Technische Anforderungen für den Anschluss von Elektrolyseanlagen an das Stromnetz

Der Deutsche Wasserstoff-Verband (DWV) e.V. begrüßt die Initiative der deutschen Übertragungsnetzbetreiber (4ÜNB), eine konsolidierte Position zu den technischen Anforderungen für den Anschluss von Elektrolyseanlagen an das öffentliche Stromnetz abzugeben, ausdrücklich und kommentiert gerne den vorliegenden Entwurf. Die DWV-Mitglieder akzeptieren insbesondere, dass zur Sicherung der Systemstabilität, aber auch zur Steigerung einer effizienten Projektplanung verbindliche Netzanschlussbedingungen einvernehmlich zwischen den Netzbetreibern und der Branche verabschiedet werden.

Bild 11 – Fault-Ride-Through-Grenzkurve (FRT) für den Spannungsverlauf am Netzanschlusspunkt für eine Erzeugungsanlage vom Typ 1

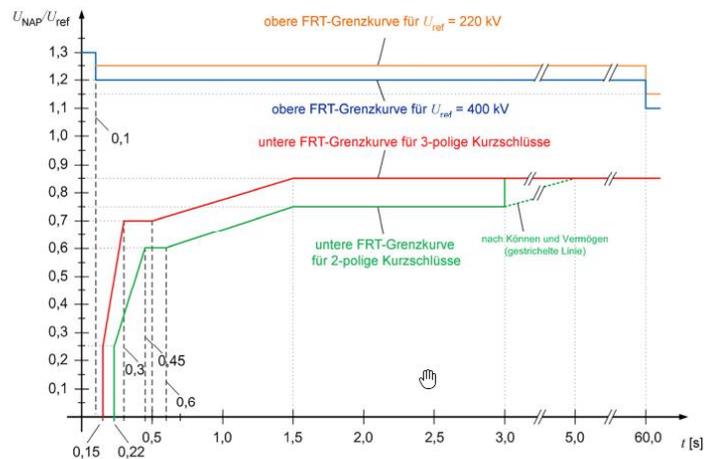
- Abbildung 2 Seite 8: Bei langen Fehlerzeiten ist die Wahrscheinlichkeit groß, dass der Prozess bereits abschlossen ist und alle Elektrolyseure abgeschaltet sind und neu hochgefahren werden müssen.

- Fehlerdauern von bis zu 3 Sekunden bei entsprechende langsamer Spannungsanstiegszeit können dazu führen, dass Offsites und Utilities (z.B. Kompressoren) heruntergefahren sind und nicht zeitnah wieder hochgefahren werden können.

- Aus verfahrenstechnischer Sicht und insbesondere unter Berücksichtigung der offsites und utilities (Kompressoren) ist die Typ1-Kurve anzuwenden und nicht die abgebildete ACER-Kurve.
